Parecer Técnico SEI-GDF n.º 19/2019 -
SEDUH/SUPLAN/COPLU/DIURB

RELATÓRIO TÉCNICO - CPA/EIV
ARAUCÁRIAS SHOPPING

Assunto: 2ª Análise do Estudo Prévio de Impacto de Vizinhança - EIV, relativo ao empreendimento denominado “Araucárias Shopping”.

Trata o presente Parecer Técnico de 2ª análise do Estudo Prévio de Impacto de Vizinhança - EIV, do empreendimento denominado **Araucárias Shopping**, localizado na **Rua 16 Sul, Lotes 3 e 5 e Rua 17 Sul, Lotes 6 e 8, Águas Claras-DF**.

Fig. 1- Escala humana em relação ao embasamento do empreendimento

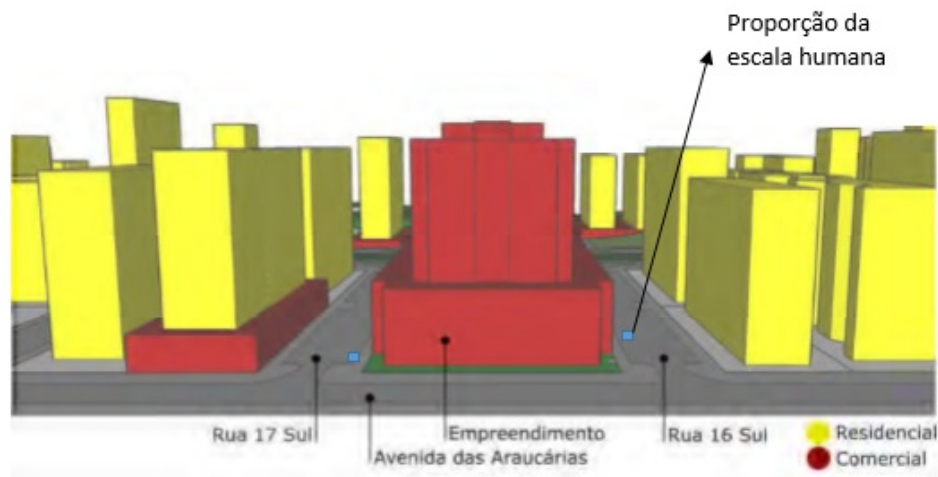
Entretanto, é preciso destacar que o embasamento de todo o quarteirão, de cerca de 20 metros de altura, dificilmente ocorreria em um empreendimento de menor porte, uma vez que parte dessa altura se deve aos dois pavimentos superiores destinados a garagem. O próprio estudo reconhece que “os pedestres experimentam sensação similar ao transitarem nos arredores do Shopping Águas Claras, que também tem as mesmas características”, sem reconhecer, entretanto, que são exatamente essas características que o EIV deve se preocupar em mitigar.

- Item 6.6.1 - Representar a relação do pedestre com o embasamento da edificação. Apresentar imagens para ilustrar o que está sendo dito (pg. 88).

Fig. 2- Pontos de transporte coletivo (acima) e Locais de atração em relação ao empreendimento (abaixo).
Fonte: EIV

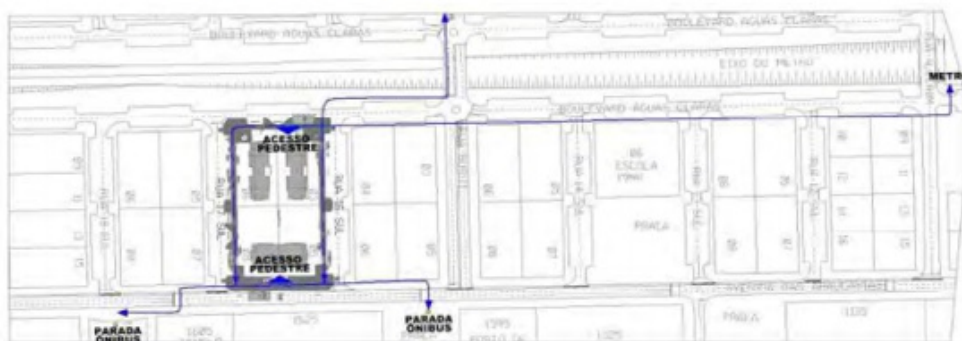
O estudo também propõe a requalificação de alguns espaços públicos na AID do empreendimento, como a Praça entre a Rua 13 e 14 Sul e Praça Rua 16 Norte e Rua Buriti, por exemplo, que são espaços públicos dentro da AID e próximos à rotas desejo identificadas (ver fig. 2 acima). Por isso, a requalificação das calçadas das rotas-desejo deve incluir o percurso a tais pontos, além do percurso até o Parque Águas Claras e a estação do metrô.

Fig. 8: indicação do trecho a ser duplicado. Fonte: RIT/EIV

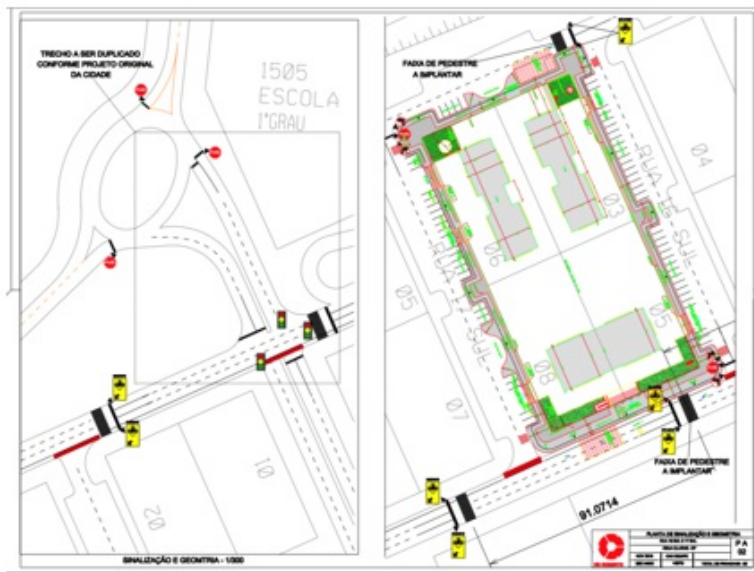
a. Duplicação do trecho da Rua Buriti entre as Avenidas Castanheiras e Parque Águas Claras, conforme anteprojeto em anexo no RIT/EIV.

Foi verificado pelo representante da Companhia, contudo, a interferência da URB registrada com o reservatório de esgoto da CAESB, situado na área lindeira ao trecho. Nesse sentido, deve ser avaliada durante a implantação da medida, a capacidade estrutural do reservatório de acomodar o tráfego e a implantação do sistema viário, ou receber reforço estrutural para tal. No caso da impossibilidade, recomenda-se proceder o ajuste do lote 1505, situado na Av. Buriti, de forma a aumentar a área disponível para implantação da URB. No último caso, a alteração do referido lote ficará sob a responsabilidade da SEDUH.
